本郷台駅前複合公共施設(仮称)

建設委員会だより (第2号)

平成30年2月 栄区区政推進課発行

第2回建設委員会の概要について

※エレベーターの形状の変更について(入館時)

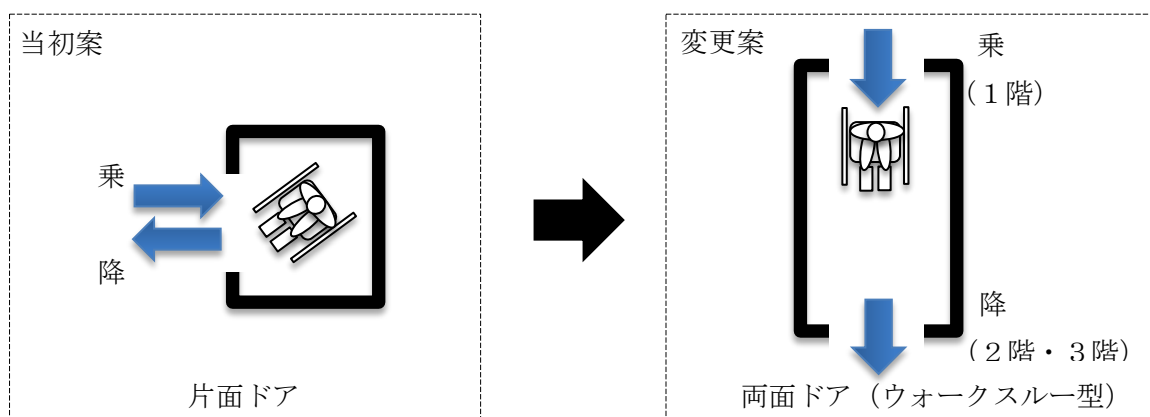
項目	主な修正内容
エレベーター について	定員を11名から20名に変更し、輸送力を向上
	エレベーターの形状を片面ドアから両面ドア(ウォークスルー型)に変更(下図参照)し、1階から2階、3階への車いす等の乗降がスムーズになるように改善
	1階のエレベーターホールを拡大するとともに、2、3階はエレベーターの出入口を、ホールに直結し、待合いスペースを確保
諸室レイアウト について	2階の事務室をエレベーター及び階段前に移動し、テラスに面するスペースを一体のオープンスペースとして活用できるように変更
	2階のプレイルームが事務室から見えやすいよう、プレイルームとグループ室の位置を交換
	3階の地域ケアルームの位置を変更するとともに、隣接する会議室をより使いやすい形に変更
	相談室利用者のプライバシーに配慮し、入口の場所を変更 多目的ホール・調理室・大会議室入室時の下足履替えスペースの確保
